## Tensioner Pulley for Timing Belt

### febi

36893, 37021,  
45116, 173075

### Original Part

### febi 36893 / SWAG 30 93 6893

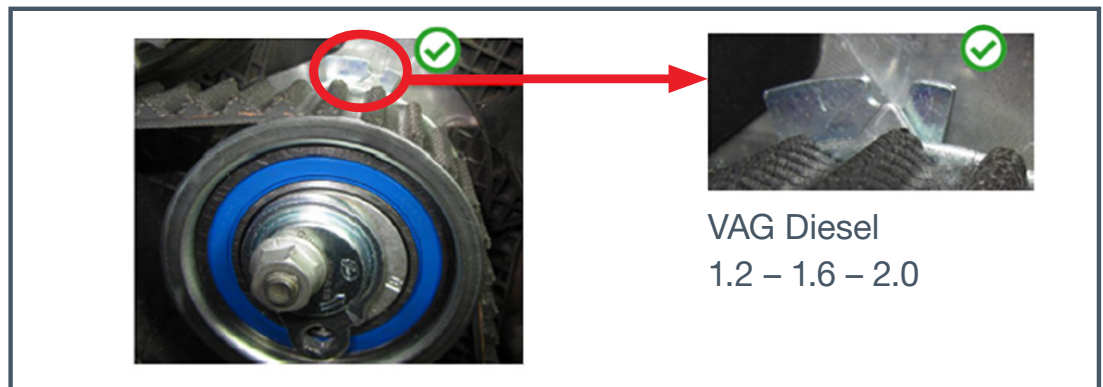
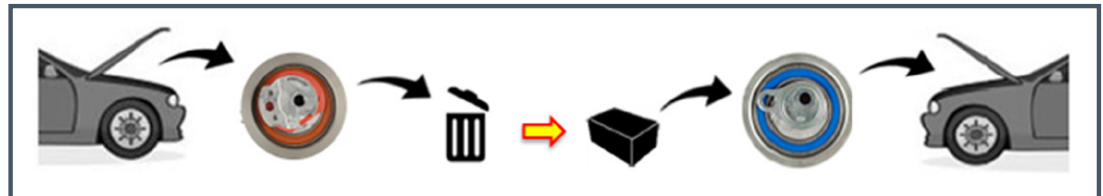
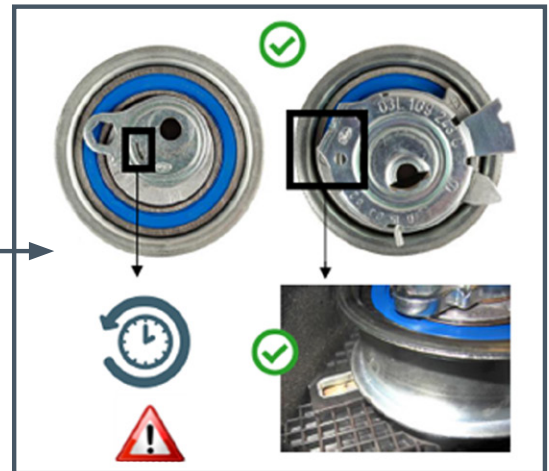
Both the febi/SWAG and Litens timing belt tensioner designs are fitted to the 1.2, 1.6, and 2.0 diesel engines. They look visually different, but are interchangeable. The febi 36893 and SWAG 30 93 6893 tensioner differ from the Litens tensioner as it does not have a retaining lug and is rotated counter clockwise instead of clockwise upon installation.
